宁都县交通运输局

宁交提字〔2022〕16号

关于县十九届人大二次会议 第41号建议的答复

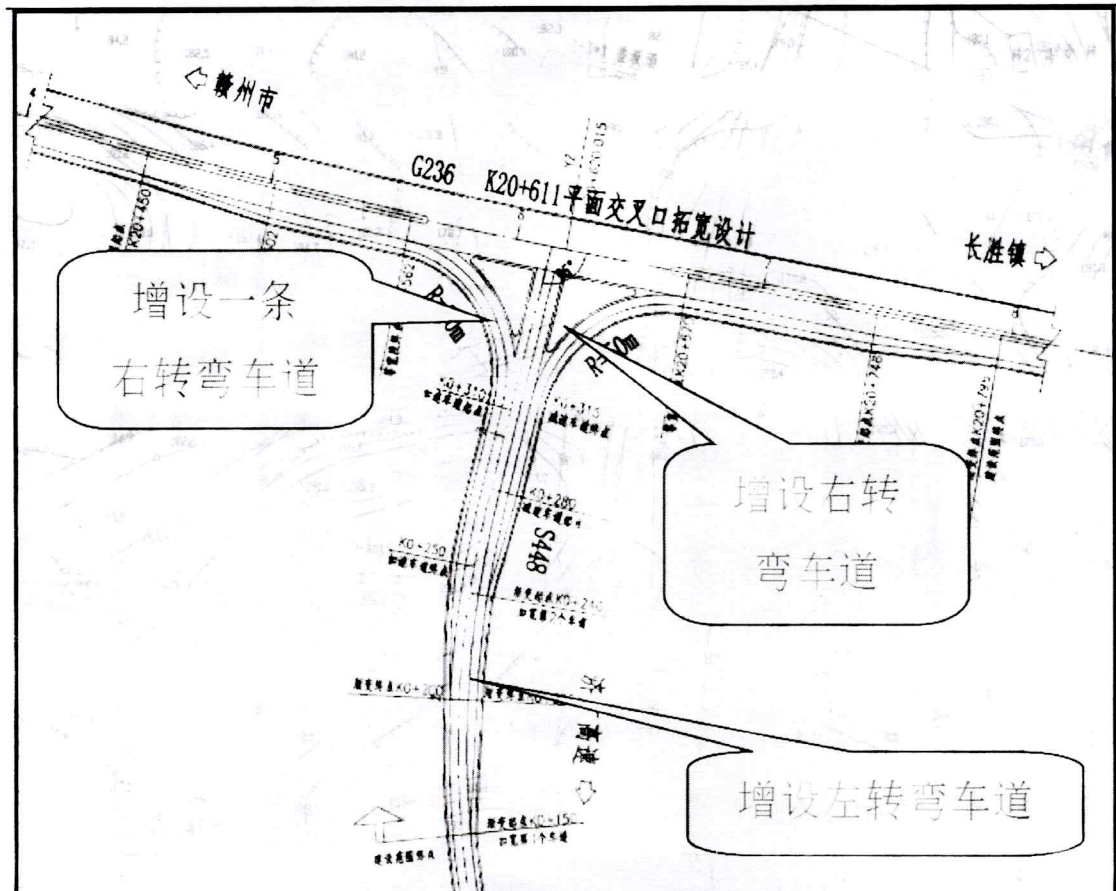
你们所提“关于要求拓宽S448田头段与外环交界处路面的建议”已收悉，现答复如下：

S448竹竿至长胜段为二级公路，路基宽12米，沥青混凝土路面宽10.5米，于2018年年底建成通车，是长胜、田头、黄石等南部乡镇通往县城的便捷通道，车流量较大。因S448与G236（外环路）平交口设计时未设置右转弯车道，

导致节假日等交通高峰期均会堵车，给群众出行带来了极大不便，也存在交通安全隐患。

为切实解决 S448 与 G236 平交口拥堵问题，缓解 S448 与 G236 的通行压力，我局已将该项目与龙溪路立交改造一并列入普通国省道公路与城市道路衔接协调发展交通强国试点项目，改造方案为在 S448 右转进入 G236 处增设右转弯车道并在 G236 上设置加减速车道；G236 右转进入 S448 处增设一条右转弯车道，并在 G236 设置加减速车道。本项目的业主单位为赣州市公路发展中心宁都分中心，目前已完成项目可研批复，正在按程序确定设计单位，计划 12 月底前开工建设，2023 年底前全面完工，改造方案如下图：
